Stand: 01.02.2010

## Erdwärmesonden (Korrigenda)

# Korrigenda zur Norm SIA 384/6 Erdwärmesonden

Figur 20 Druckverlust und hydraulische Leistung pro Meter EWS bei **Wasser 5°C**

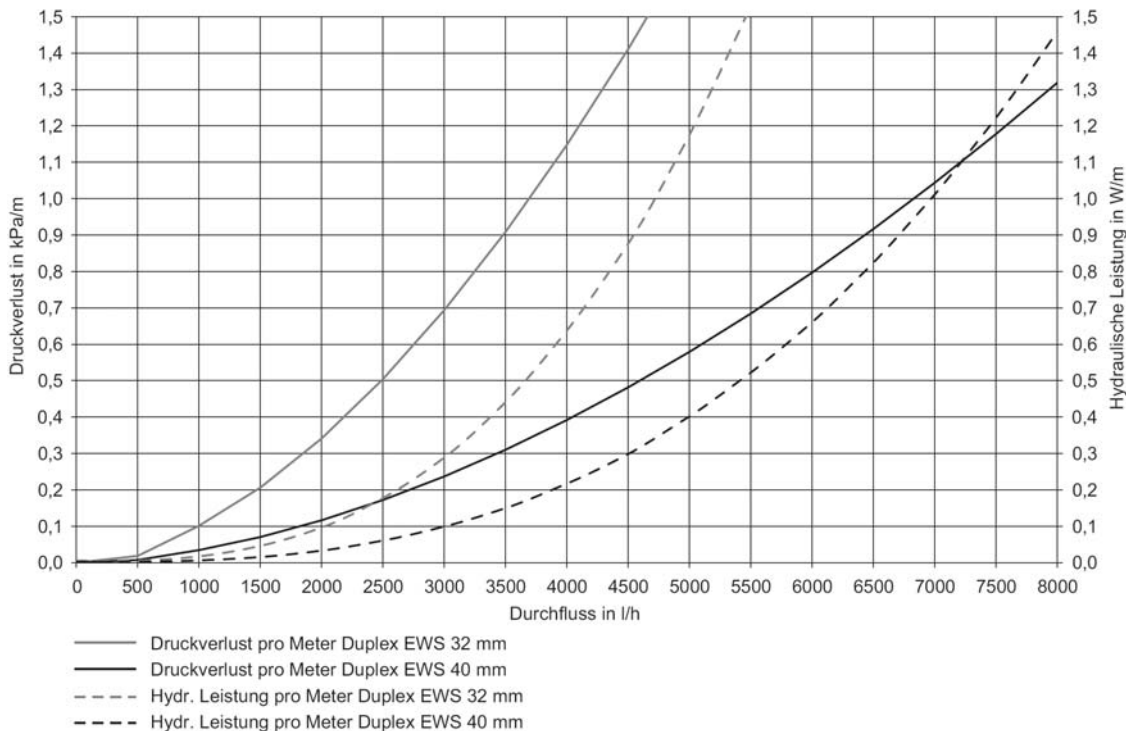
Korrektur der Figuren 20 (teilweise falscher Kurvenverlauf), 23 und 26 (differenzierte Strichstärke im Übergangsbereich laminar / turbulent) auf den Seiten 56, 58 und 59
